PROCESO GESTIÓN DEL TALENTO HUMANO FORMATO INFORME DE COMISIÓN O DESPLAZAMIENTO	F12.P5.GTH	06/02/2018
		Versión 3	Página 1 de 12

FECHA	14 de febrero de 2019
LUGAR	CENTRO DE DESARROLLO INFANTIL EN EL MUNICIPIO DE BELEN Y CENTRO DE DESARROLLO INFANTIL EN EL MUNICIPIO DE TOTA (Boyacá)

"Realizar visita a las Instalaciones de los CDI'S de los Municipios de Tota y Belén, que han terminado su construcción para verificar que se hayan subsanado las observaciones dadas en la visita de junio del año pasado, para que sean recibidos por Primera Infancia, visita que se realiza a solicitud de la Sede Nacional."

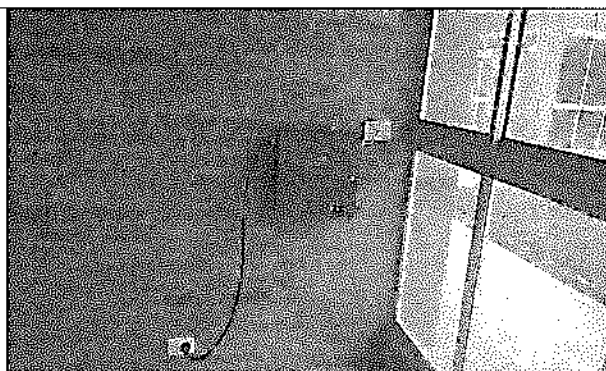
Puertas de baños en salón comedor que se les bloqueo los seguros con silicona líquida.

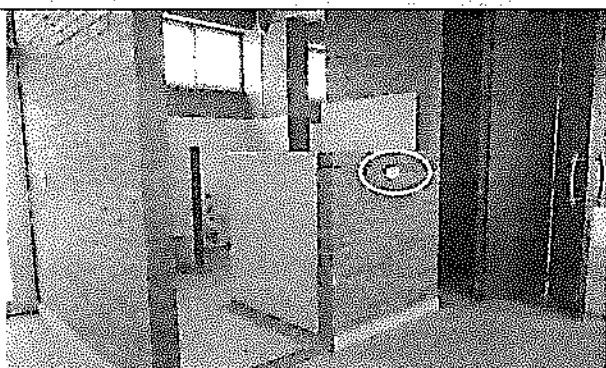
Cables eléctricos que no se les instaló el tubo espiral de recubrimiento para mayor protección.

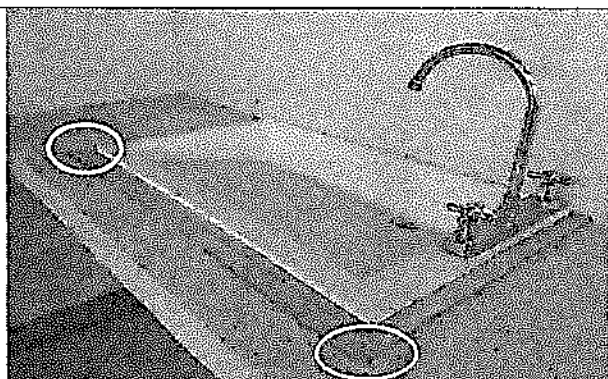
Pared en sala cuna que presentaba fisura, fue reparada pero ya empieza a dilatarse por donde realizaron el resane.

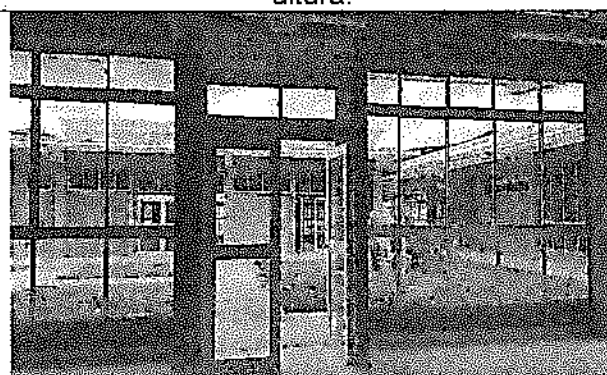
Toma corriente en baño de sala cuna que se le debe instalar tapa. Por estar a 1,2 m. de altura.

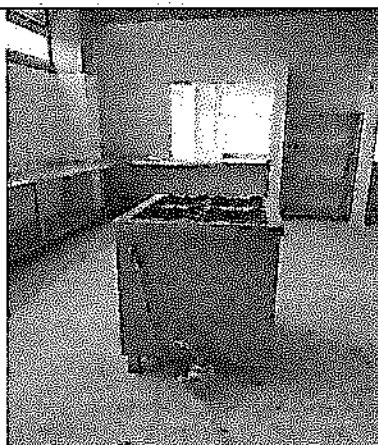
Caja de apantallamiento se observa que fue retirada la tubería de cobre que salía hacia los pararrayos.

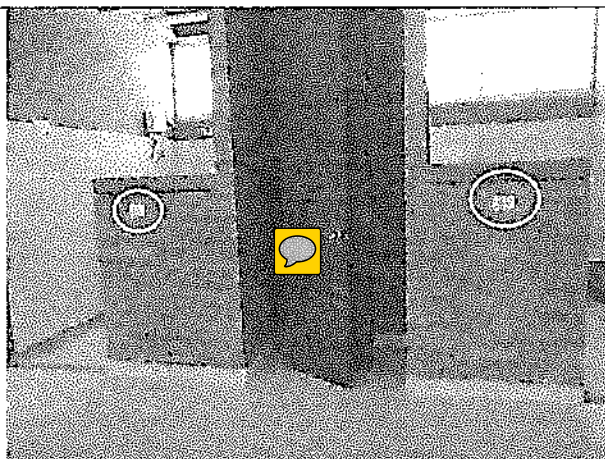
Se observó que los calentadores si se les instalado a los cables eléctricos el tubo espiral de recubrimiento para mayor protección.

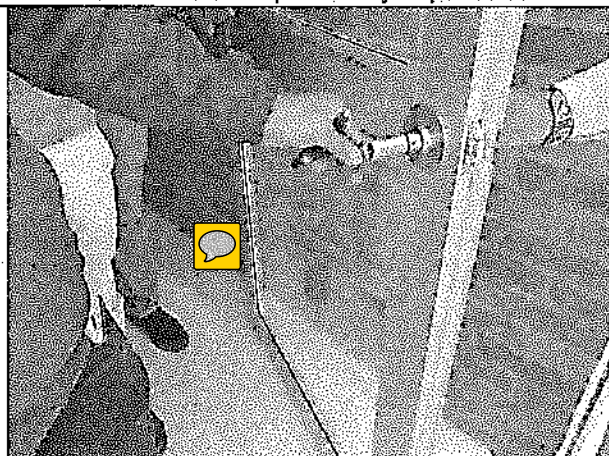
Aula múltiple en la entrada a baños existen dos tomas corrientes a una altura de 1,2 m. que no se les instaló la tapa lisa.

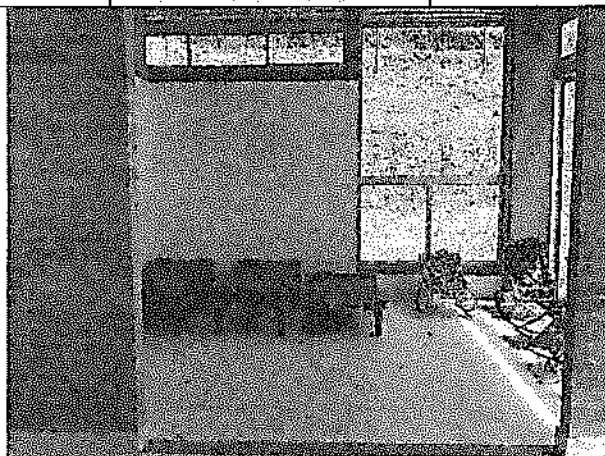
Chapa en Aula Múltiple, que se encuentra dañada.

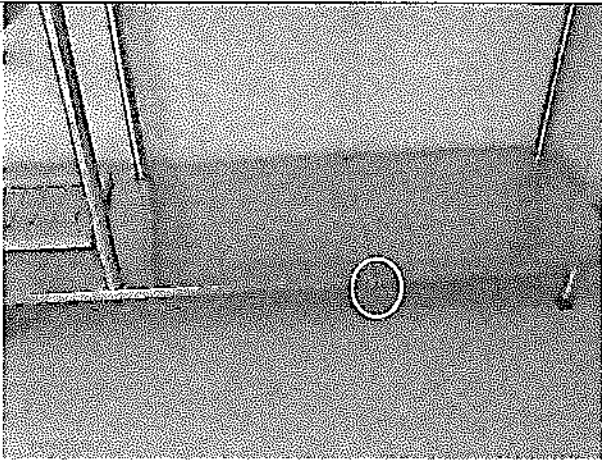
Duchas tipo gancho que no se cambian porque en el contrato no se especificó que era ducha

teléfono.
